#### **Algemeen Stationsweg en Traverse:**

#### Welstand- en Monumentencommissie

**Welstand- en Monumentencommissie**  
**Conclusie 31 mei '23** Aanhouden. De geïntegreerde commissie constateert dat de geveltekeningen van het ingediende plan in sterke mate afwijken van het goedgekeurde plan van 17 oktober 2023. De commissie wenst graag overleg met de aanvragers.

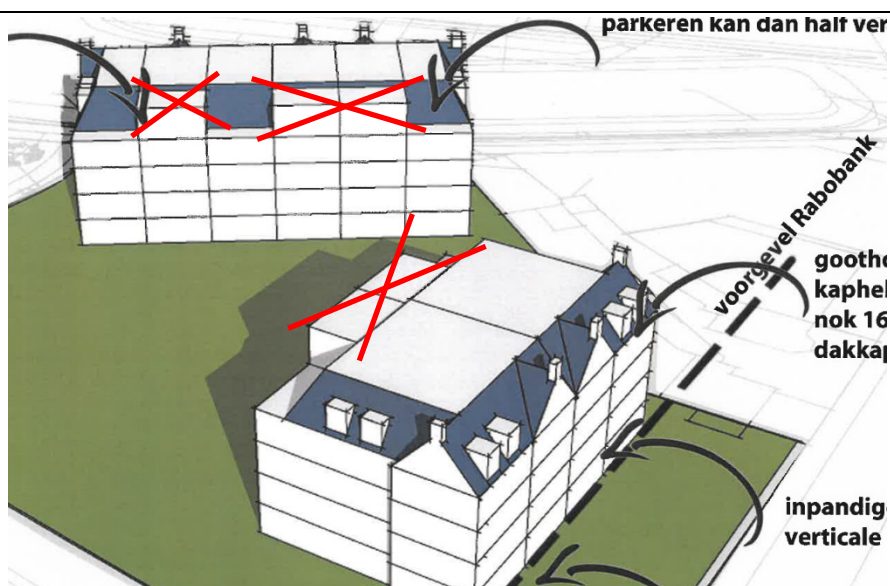
- Het appartementengebouw (4 bouwlagen met een kap) is hoger dan het bestaande appartementengebouw op de hoek (3 lagen en een kap en af en toe 4 lagen en een kap). Hier dient meer studie naar gedaan te worden. Hoe ziet dit totaalbeeld eruit. In eerste instantie lijkt het wenselijk om deze hoogtes op elkaar af te stemmen.
- Vanwege de groene tussenzone en parkeergebied bij het Havenfort dienen de gebouwen meer als alzijdige volumes benadert te worden. Dus alle gevels dienen ontworpen te worden als voorgevels.
- Ruimtelijk gezien dient het ontwerp een toegevoegde waarde te zijn voor zijn omgeving.
